府民公募型整備事業 (府民提案型) <既要望>)

| 整理番号 | 11 | 写真 |
| 交通安全施設 | 信号機（新設・押ボタン式） | |

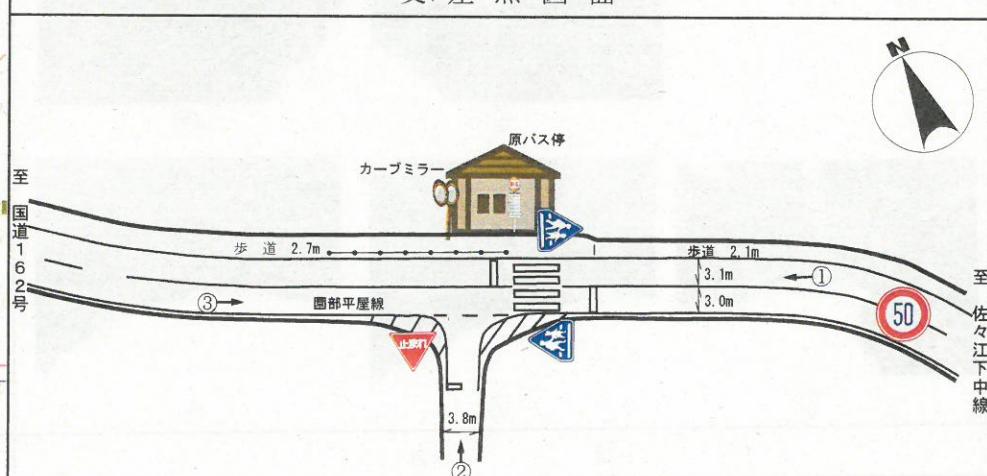
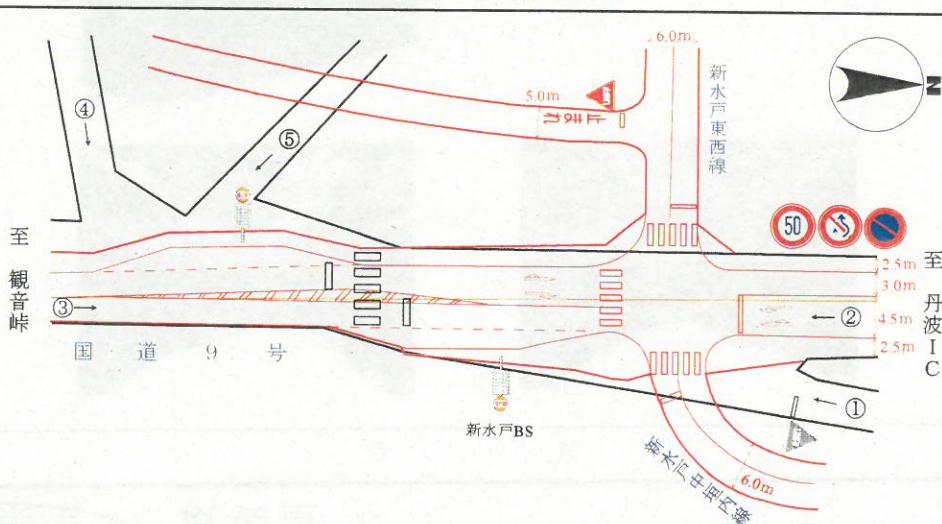
| 要望内容 | 車両の通過速度が速く、交通事故が危惧されることから 交差点の安全対策として信号機の設置要望 (受付番号147・272) | 交差点図面 |

| 対応案 | 交通量的に横断するタイミングはあり、見通しも概ね良好で、信号機の必要性は低いと判断されるため、実施しない。 | |

| 整理番号 | 13 | 写真 |

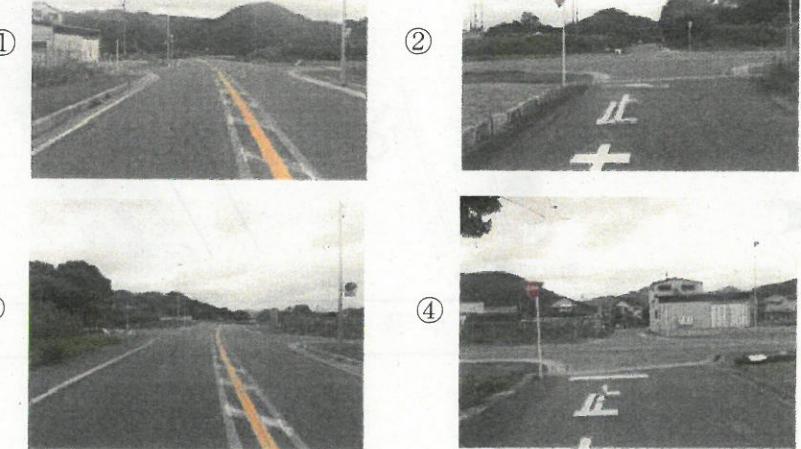
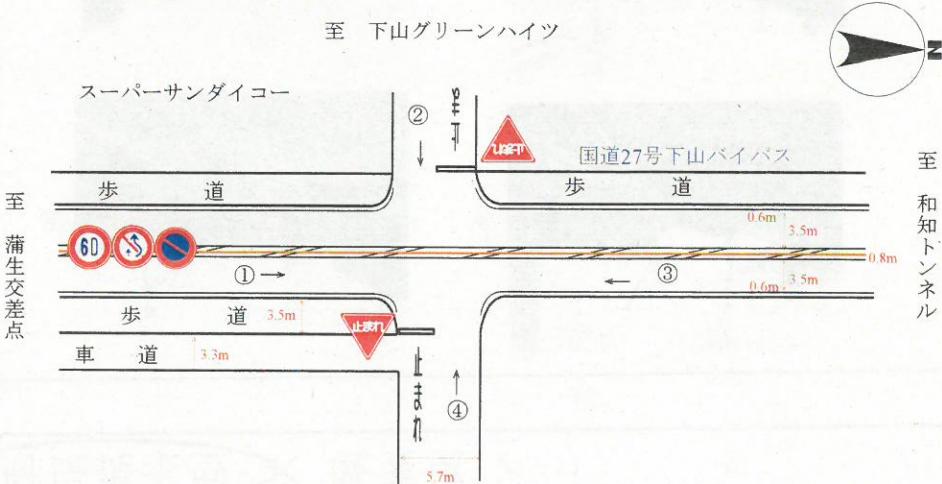
| 要望内容 | 小学校と中学校の通学路であり交通量が多い。徐行した車両が後続車にその意図を理解されず、追突されそうである。一灯点滅式信号要望 (受付番号264) |   |

| 備考 | 一灯点滅式信号機は、車両相互の出合頭事故を防止する目的で整備される信号機であり、追突事故防止を目的としたものではないから、提案趣旨の改善にはつながらないため、実施しない。 |  |

| 整理番号 | 15 | 写真 |

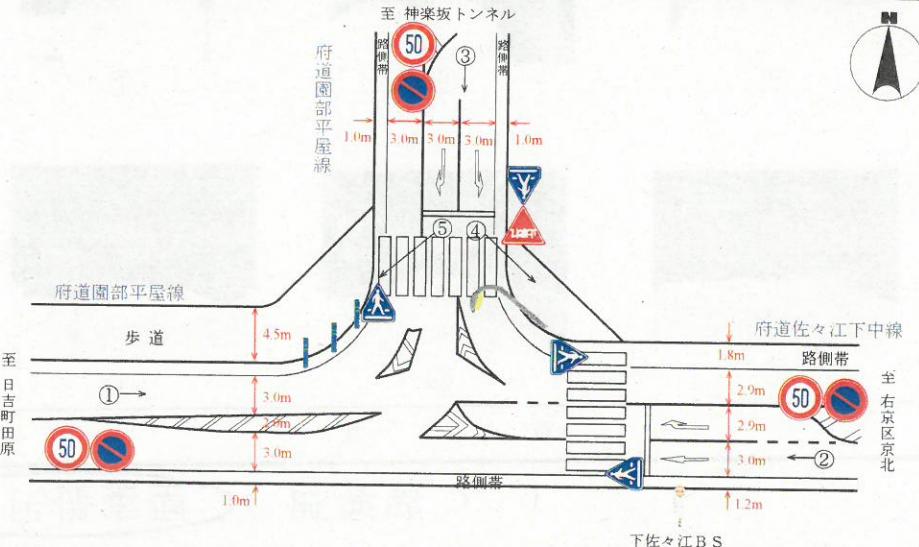
| 要望内容 | <p>要望交差点は横断歩道も信号機もなく、高齢者や子供が国道を横断する際、大変危険である。押ボタン式の信号機を設置して欲しい。 (受付番号268)</p> | 交差点図面 |

| 対応案 | 交通量的に横断するタイミングはあり、見通しも概ね良好で、信号機の必要性は低いと判断されるため、実施しない。 | |

| 整 理 番 号 | 1 6 | 写 真 |

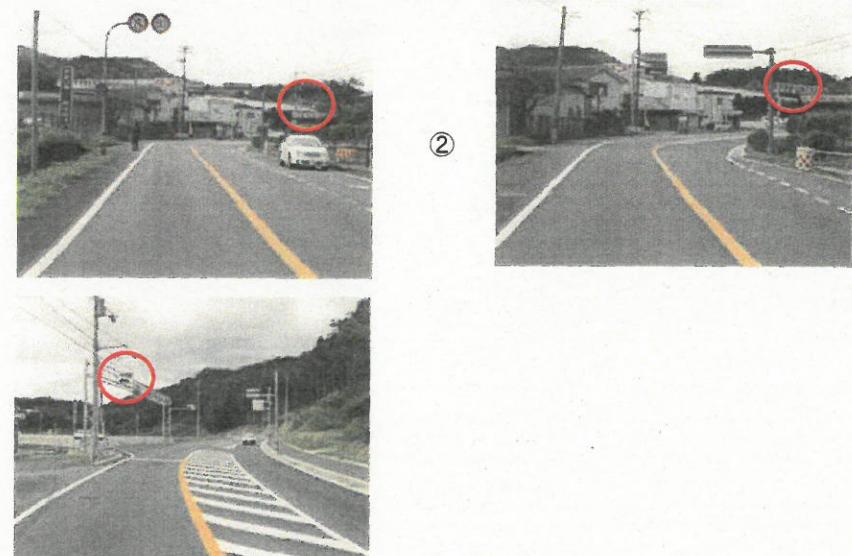
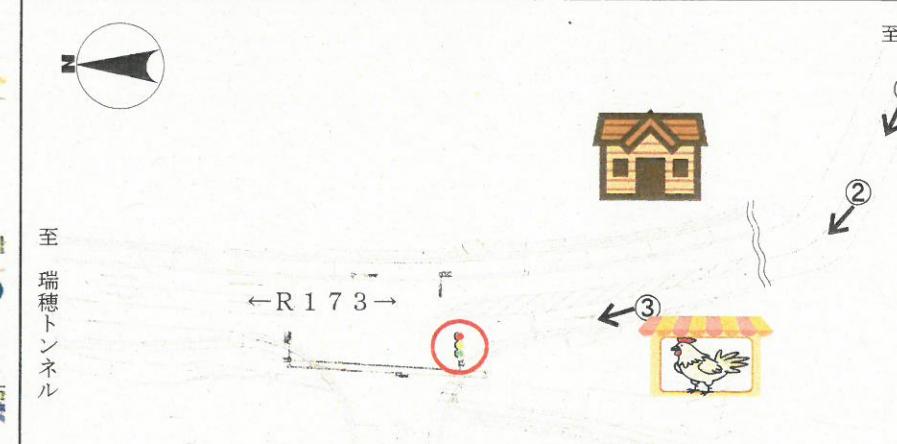
| 要 望 内 容 | 東西道路から南北道路へ出る際見通しが悪く、事故が発生している。信号機の設置を要望 (受付番号271) | |

| 対 応 案 | 提案交差点での交通量は少なく、見通しも良好で、信号の必要性は低いと判断されるため、実施しない。 | |
